DPZ.271.77.2022

## WYJAŚNIENIE SPECYFIKACJI WARUNKÓW ZAMÓWIENIA

### „Dostawa i montaż telebimu-ekran LED na halę sportową do gier zespołowych - ZP 24/2022 ”

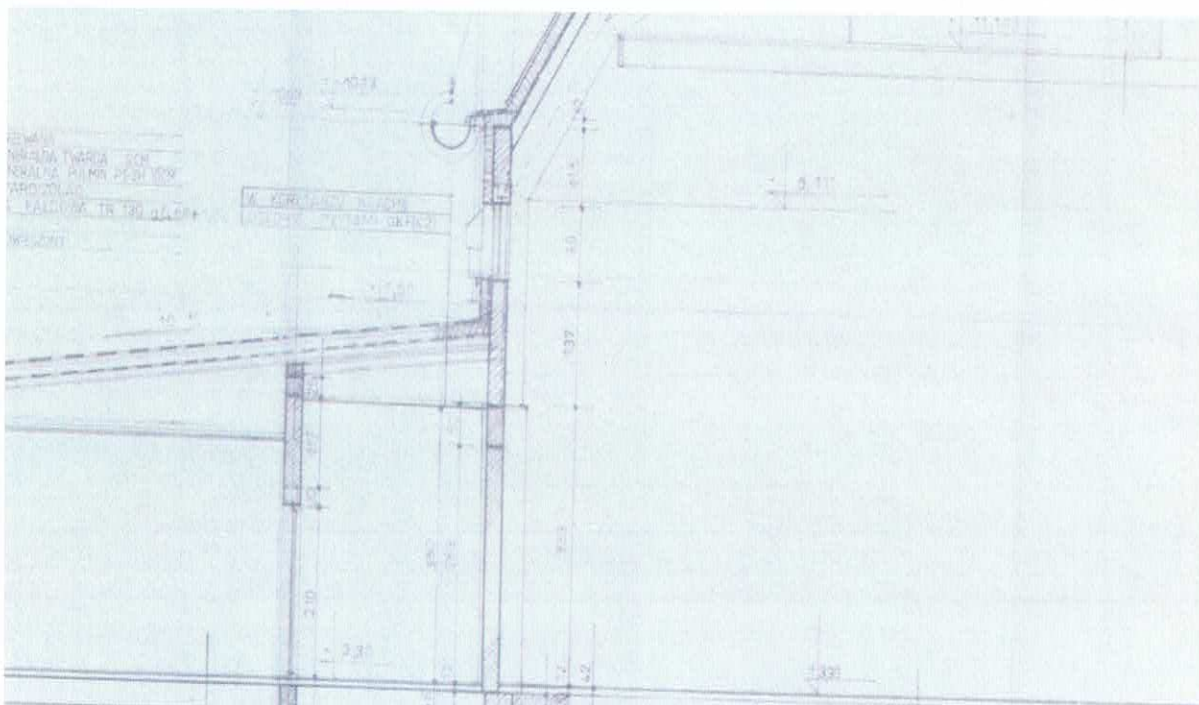
**Pytanie 6:** Czy Zamawiający udostępni projekt ściany budynku, na której ma być zamontowany ekran - z dokładnym zaznaczeniem planowanego miejsca montażu oraz długości przesuwania ekranu? Dodatkowo, uprzejmie proszę o wyjaśnienie sposobu sterowania przesuwaniem ekranu: pilot bezprzewodowy czy klawisz na ścianie? Jest to dość niestandardowy sposób mocowania z automatyzacją, informacje te są niezbędne do prawidłowej i rzetelnej wyceny części konstrukcyjnej

**Pytanie 12:** Poproszę o informację o przekroju ściany i z czego jest zbudowana i co oznacza montaż na ścianie z oknami?

**Wyjaśnienie:** Zamawiający odstępuje od wymogu (rozwiązania) zapewnienia możliwości przesuwania ekranu w poziomie z automatycznym sterowaniem. Zamawiający wskazuje następującą możliwość zamontowania telebimu:

Na stałej podkonstrukcji przymocowanej do dwóch słupów stalowych, widocznych na załączonej fotografii. Sposób wykonania podkonstrukcji oraz przymocowania do konstrukcji słupów powinien być ustalony przez projektanta na podstawie dokonanych obliczeń konstrukcyjnych. Demontaż opraw oświetleniowych na słupach do których będzie montowana podkonstrukcja, wykona Zamawiający. W załączeniu: fragment dokumentacji projektowej, dokumentacja foto.

Konstrukcję hali w miejscu montażu tablicy świetlnej stanowi murowana ściana z pustaków ceramicznych grubości 24 cm i ocieplona styropianem grubości 8 cm. Od wewnątrz tynk cementowo-wapienny. Ściana wymurowana pomiędzy stalowymi dźwigarami konstrukcji dachu. Kształtowniki IPE500 z dospawaną blachą do półki wewnętrznej bl.5x250. Rozstaw dźwigarów co 6,00m w osiach.
